# RÉGIE DE L'ÉNERGIE

## R-4169-2021 PHASE 1

Présentation de la preuve AHQ-ARQ  
Marcel Paul Raymond

24 février 2022

Tableau AHQ-ARQ-4  
Volumes de conversion à la biénergie projetés par l'AHQ-ARQ et réduction de GES associée<sup>23</sup>

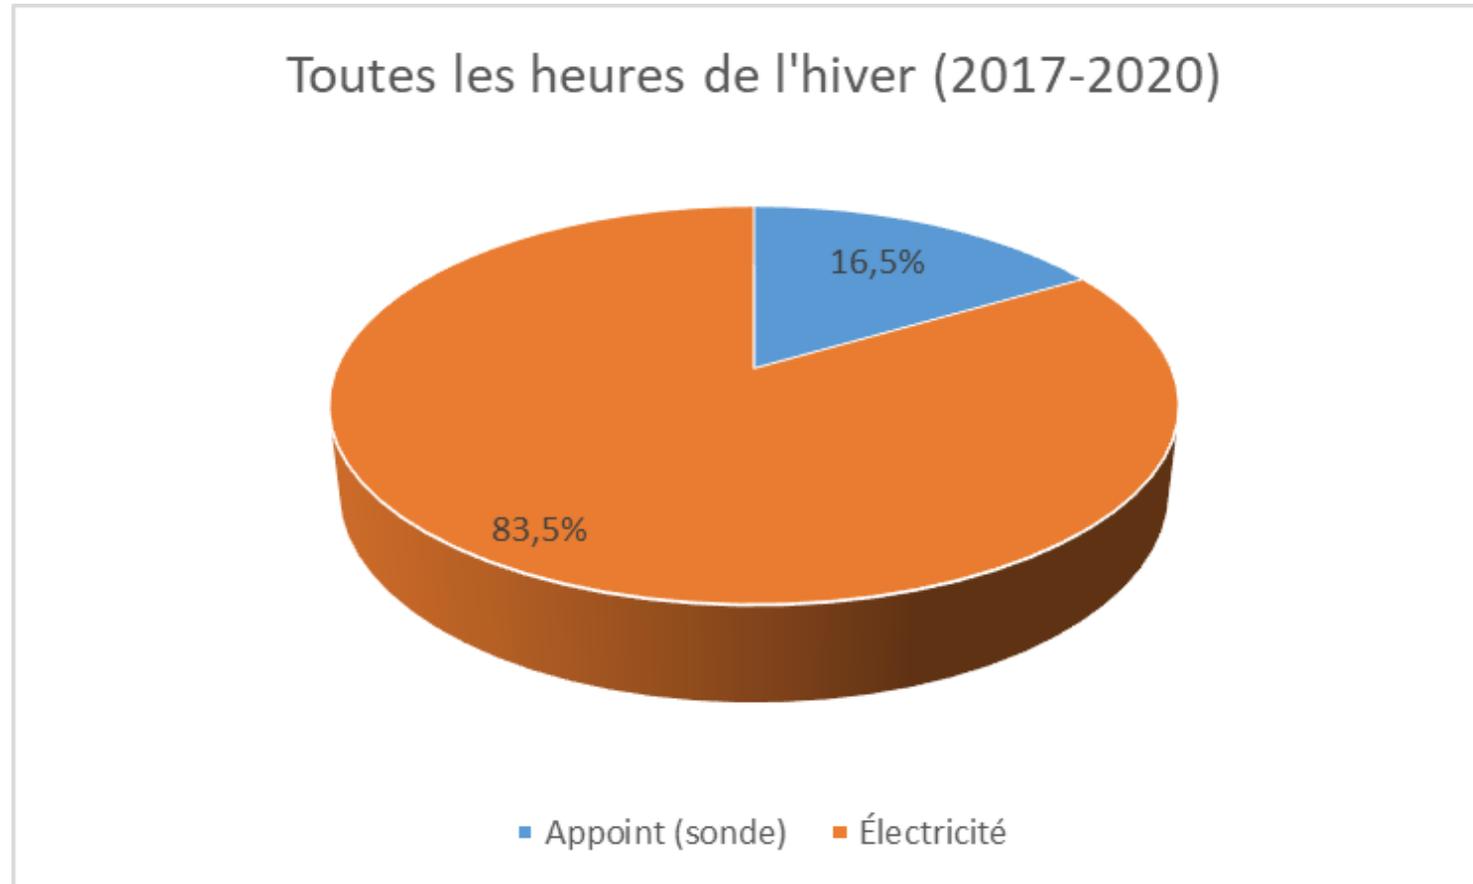
- Retirer de l'Offre la conversion à l'électricité du chauffage de l'eau de la clientèle résidentielle; i.e. en pointe

+ Remplacer par une réduction de la consommation de gaz naturel des clientèles commerciale et institutionnelle en hiver aux heures où HQD n'a pas de besoins d'approvisionnements additionnels (achats de court terme); i.e. hors pointe

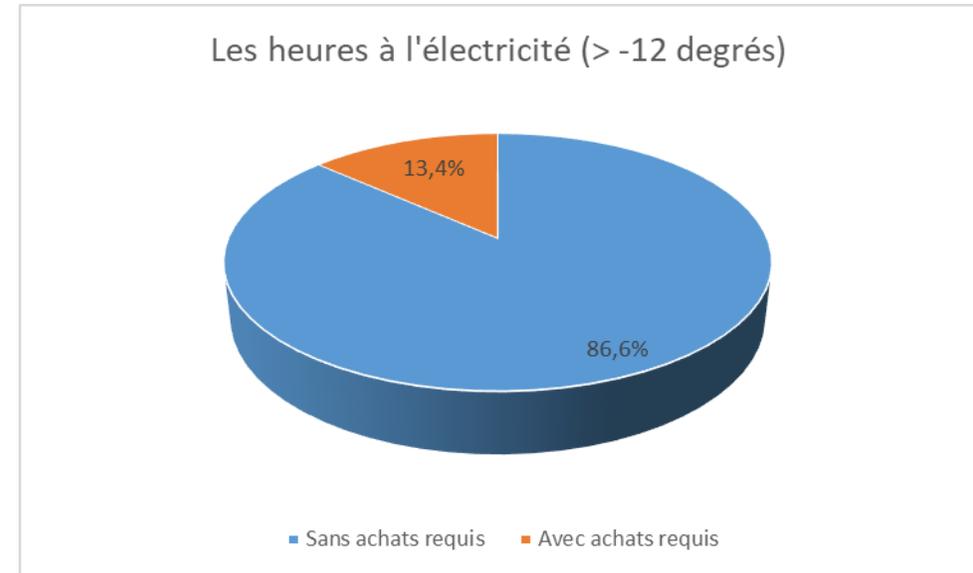
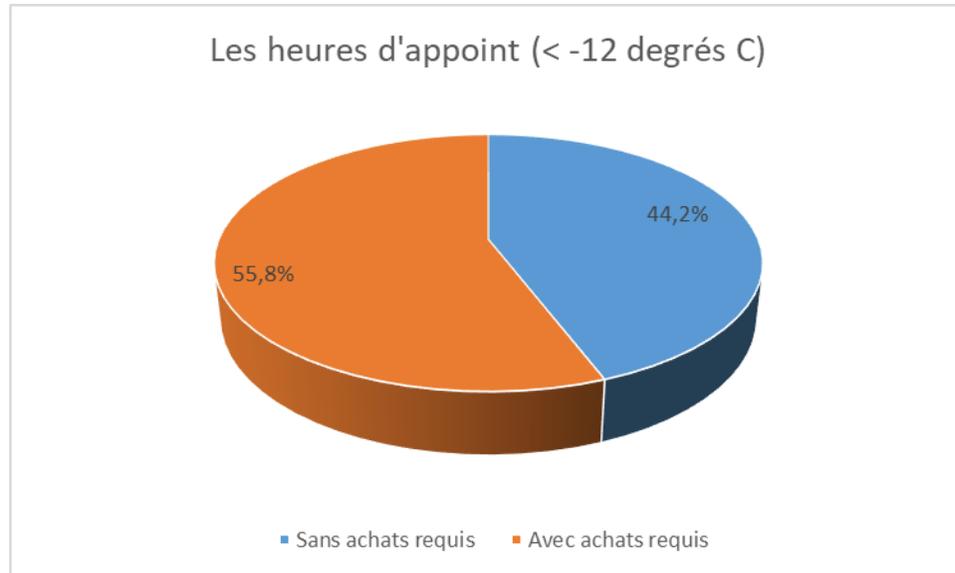
- **Gauche**: Garder le 44,2 % à l'électricité et non au gaz comme les Distributeurs.
- **Droite**: Garder les heures de droite à l'électricité comme les Distributeurs.

FIGURE R-7.1-A :  
IMPACT DE L'AJOUT D'UN GWH

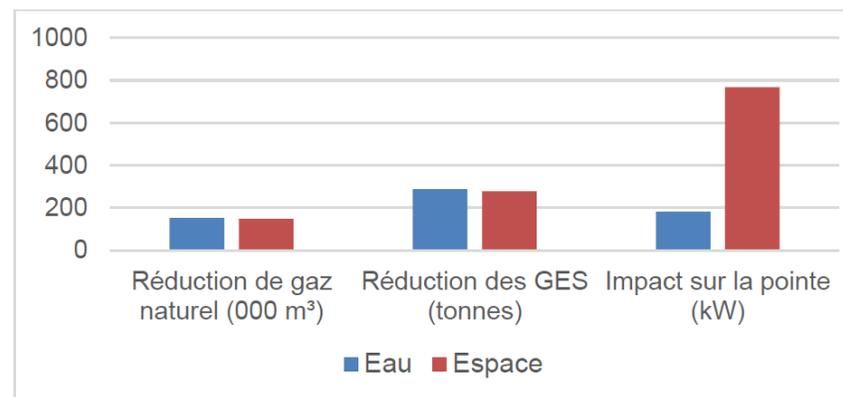
Contrairement au chauffage de l'espace, l'usage de chauffage de l'eau est présent tout au long de l'année. Ce phénomène se reflète dans le facteur d'utilisation de ces usages en fonction de l'impact à la pointe. Celui du chauffage de l'espace oscille entre 15 et 20 %, selon les équipements. Dans le cas du chauffage de l'eau, il atteint 70 %, soit le quadruple. En conséquence, pour la conversion d'un même volume, donc une réduction comparable des émissions de GES, le chauffage de l'espace a un impact beaucoup plus important sur la pointe que celui de l'eau, comme l'illustre la figure R-7.1-A.

- L'explication précédente est valable mais ne s'applique pas à la recommandation de l'AHQ-ARQ.
- L'augmentation recommandée de la consommation d'électricité aux clientèles commerciale et institutionnelle est hors-pointe.
- Ce "*phénomène*" est pris en compte dans les chiffriers fournis par les Distributeurs. (NS 22/2/22, p.135).
- **Puisque l'AHQ-ARQ a utilisé ces mêmes chiffriers, son analyse des gains de la solution qu'elle recommande tient donc compte de ce "*phénomène*".**

Nombre d'heures d'appel de la biénergie (B-0066, p. 26, lignes 9-17)

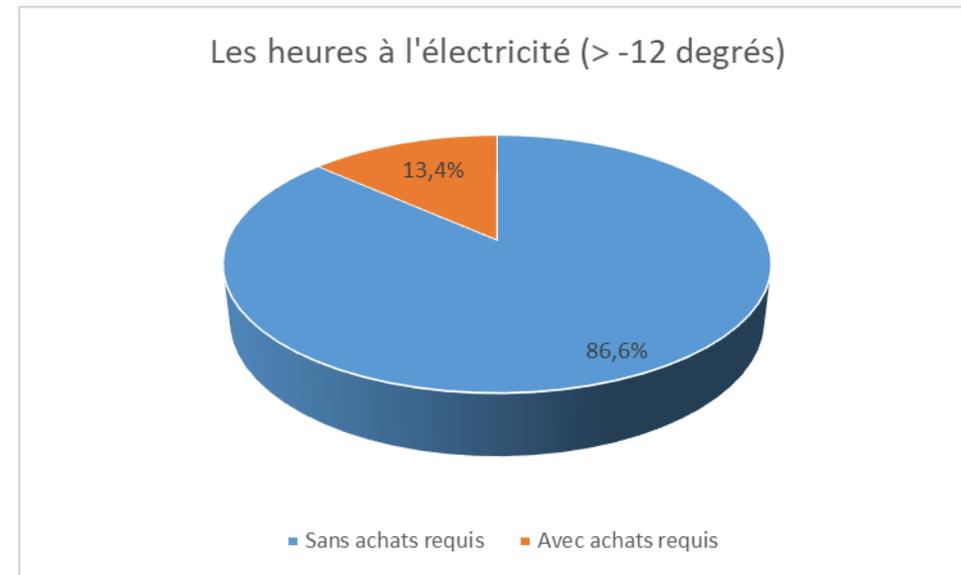
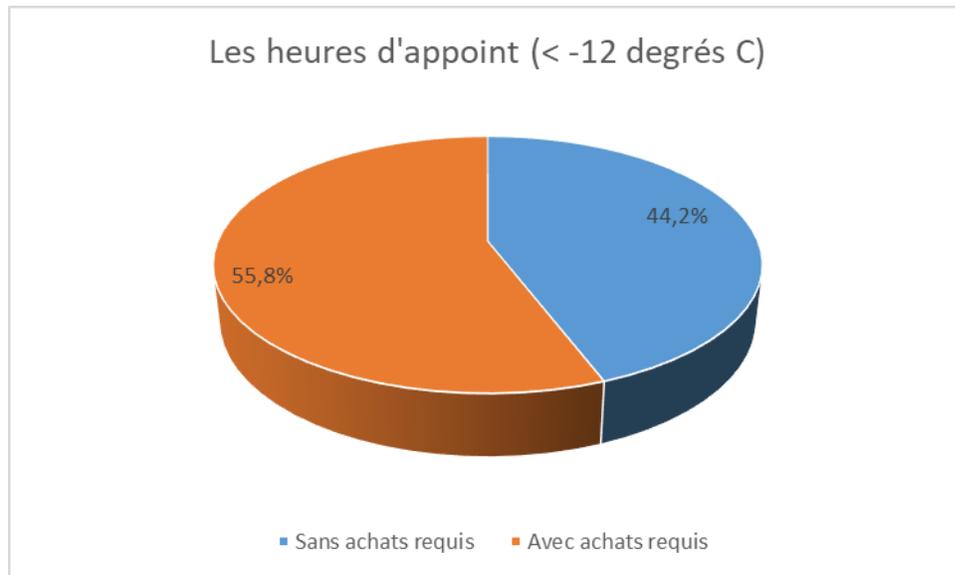
- Les Distributeurs présument que l'AHQ-ARQ recommande d'avoir recours au gaz naturel au cours de TOUTES les heures où HQD est en achat. (NS 22/2/22, pp. 137-141)
- **FAUX:** l'AHQ-ARQ recommande d'avoir recours à l'électricité (et non au gaz) au cours des heures où HQD n'est pas en achat mais où la température à Montréal est inférieure à -12 °C (ou même -9 °C), donc en permutation. On récupère ainsi les heures où le gaz est consommé inutilement (et donc émet des GES additionnels non requis).

FIGURE R-7.1-B :  
ACHATS DE COURT TERME PRÉVUS EN 2025

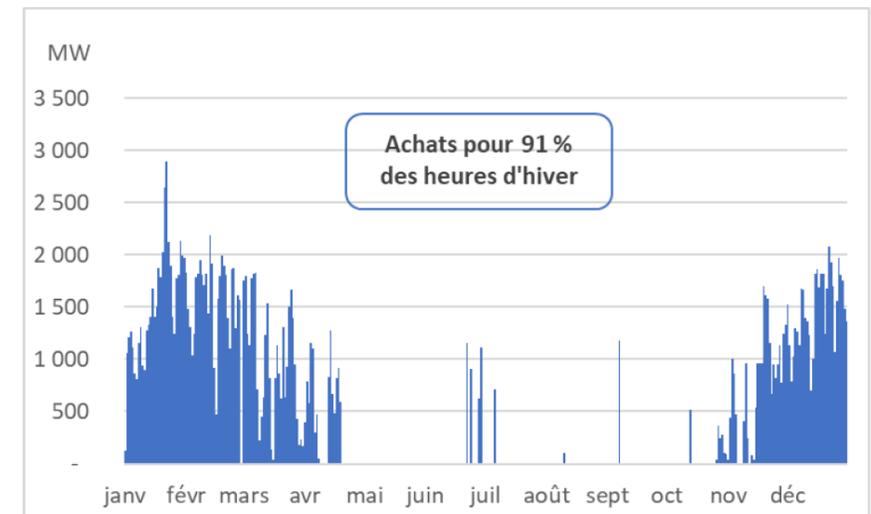
Or, il appert des informations publiées par HQD dans le cadre du dossier R-4110-2019 (pièce B-0227), auquel l'AHQ-ARQ est intervenante, qu'en cette matière, on ne peut s'appuyer sur le passé afin de tirer des conclusions quant à l'avenir. **La figure R-7.1-B présente les achats de court terme prévus pour l'année 2025.**

- Achats en été?
- Coûts évités en énergie?
- Ne tient pas compte des achats sous le prix patrimonial, p. ex.:
  - 16 % des heures d'achats en 2018
  - 58 % des heures d'achats en 2019 (suivi Entente Globale Cadre)
